Planområde 2, Hesthagen

Svar på tilbakemelding 05. og 07.10.22

Dagslys, sol-skygge, bygningshøyde mot parken

Dato: 14.10.2022

Figur 7. Vertikal himmelkomponent (VSC) på fasader ut mot gårdsrom før og etter utbygging for nabobygg A (Schøyens gate).

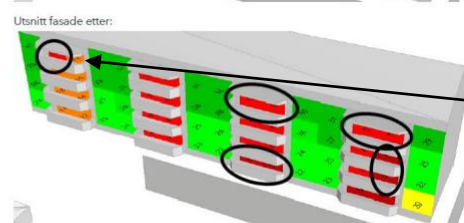
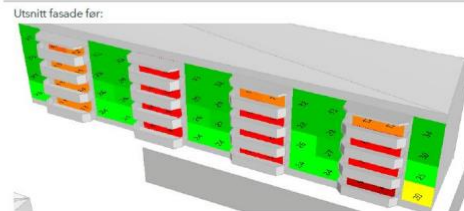
Dagslysanalysene at dårlige dagslysforhold for enkelte boliger nord for tomt 6B blir ytterligere forringet av byggets plassering. Dette gjelder tilsammen 8 (9? - er usikker på leiligheten øverst til venstre) leiligheter.

Der 4 (5?) leiligheter går over fra oransje til rødt

og 4 leiligheter går over fra rødt til mørkerødt.

Vi er uenige i vurderingen at det er meningsløst å sammenligne før og etter situasjonene for leilighetene som fra før av har dårlige eller uakseptable lysforhold - altså for leilighetene innenfor rødt-spekteret. Siden det finnes en gradering innenfor det røde spekteret må vi gå ut i fra at denne graderingen har en betydning. Vi tolker analysene slik at 4 leiligheter går fra "utfordrende/ ikke godt nok" til "svært utfordrende/dårlige" lysforhold, og 4 leiligheter går fra "svært utfordrende/ dårlig" til "uakseptabelt" mtp lysforholdene.

Dette mener vi er en klar forverring, selv om forholdene fra før av ikke var gode nok.

Dette rommet har i alle tilfeller VSC = 10 %. Det er små forskjeller på desimalnivå (før avrunding) som gjør at dette går fra oransje til rødt på skalaen.

Merk at det i beregningene også er en naturlig variasjon i VSC på +/- 1 %.

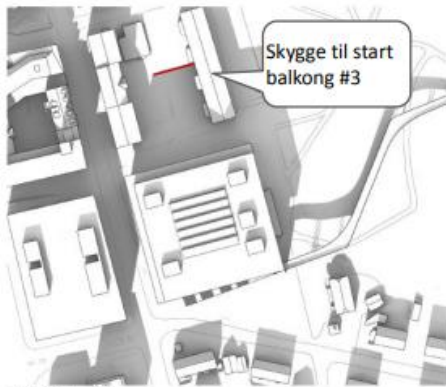
Dagslyskonsulenten beskriver: *“Justeringer på 6B-bygget kan ikke bidra til å løse utfordringene her. Å oppnå gode dagslysforhold her handler ikke om omgivelsene hverken før eller etter, men om eget dagslysgesign.”* Mener dere at boligene ikke får bedre forhold ved dersom byggverkets plassering justeres?

Nei, vi mener de ikke får merkbart bedre forhold dersom bygget forskyves. Det er så dårlige forhold fra før og endringene er så små, som redegjort for tidligere i presentasjonen, at endringene ikke vil kunne merkes. Dersom beregningsmodellen detaljeres ytterligere, og skjermvegger på balkongene mellom leilighetene legges til ville forskjellen antagelig bli enda mindre.

21. MARS | KL. 13.00

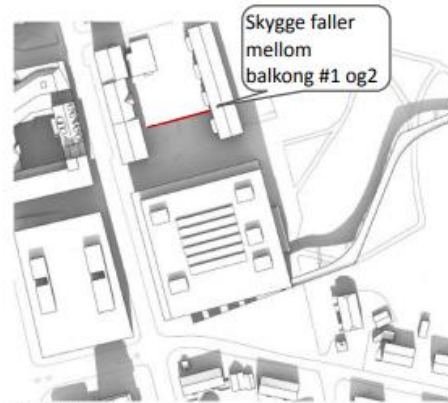
Skygge til start balkong #3

Skygge faller mellom balkong #1 og 2

Trerække i gatetunet er skyggelagt.

Planforslaget

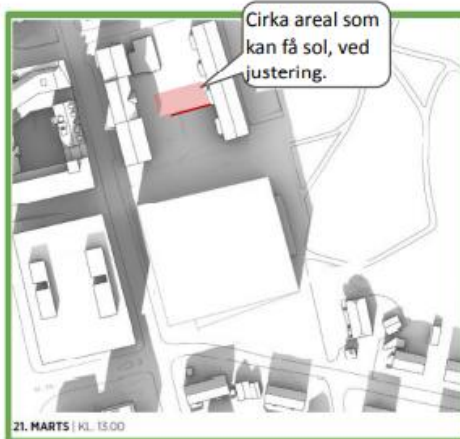
Cirka areal som kan få sol, ved justering.

Cirka areal som kan få sol, ved justering.

Sola når ned til eksisterende trerække i gatetun ved justering
